**INFRASTRUTTURE FERROVIARIE STRATEGICHE DEFINITE DALLA LEGGE
OBIETTIVO N. 443/01
LINEA AV/AC TORINO – VENEZIA Tratta VERONA – PADOVA
Lotto funzionale Verona – Bivio Vicenza
PROGETTO ESECUTIVO
RILEVATI
Rilevato ferroviario da pk 30+175,00 a pk 30+409.60
GENERALE
Relazione di confronto P.D. / P.E.**

GENERAL CONTRACTOR  IRICAV2	ALTA SORVEGLIANZA  ITALFERR GRUPPO FERROVIE DELLO STATO ITALIANE				
Rilevato ferroviario da pk 30+175,00 a pk 30+409.60 RELAZIONE DI CONFRONTO P.D. / P.E.	Progetto IN17	Lotto 12	Codifica Documento EI2 RO RI 54 0 0 002	Rev. A	Foglio 2 di 5

Figura 1 - Progetto Esecutivo - sezione di intervento Ri54

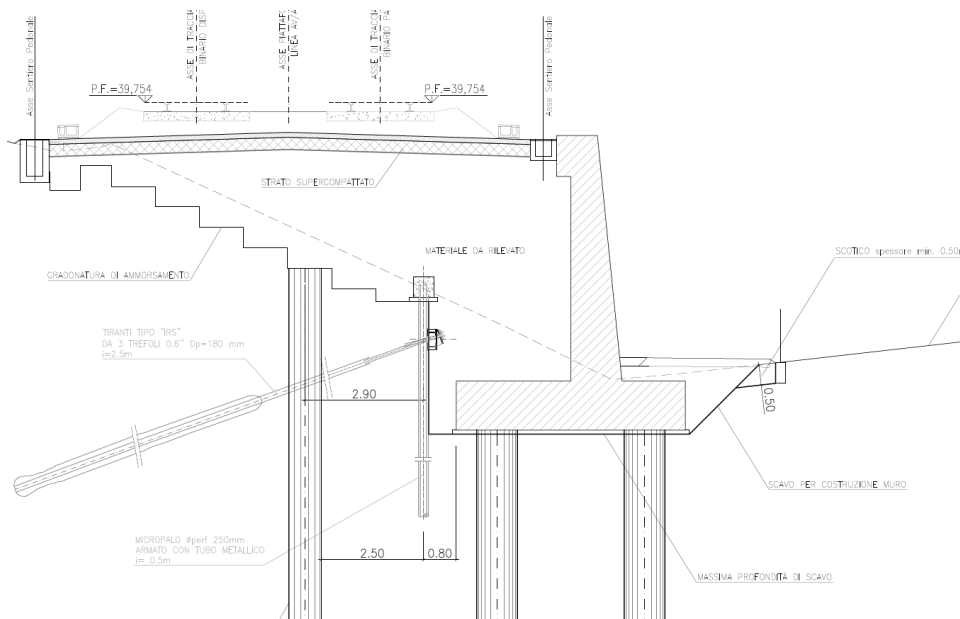
Nello sviluppo degli elaborati generali di Progetto Esecutivo, oltre ai normali studi ed approfondimenti delle problematiche e la miglior definizione di alcuni dettagli, tipici di tale processo, sono state apportate migliorie al progetto a causa della necessità di ridurre i cedimenti indotti sul rilevato della linea storica.

La soluzione di PD non prevedeva interventi, se non dalla pk 30+400.

La soluzione di PE prevede invece in tutta la WBS una fila di inclusioni rigide $\Phi 800$ ad interasse 2.5 m. Questo intervento si è reso necessario per limitare i cedimenti indotti sul rilevato della Linea Storica, che altrimenti comprometterebbero l'esercizio della linea stessa (Figura 1).
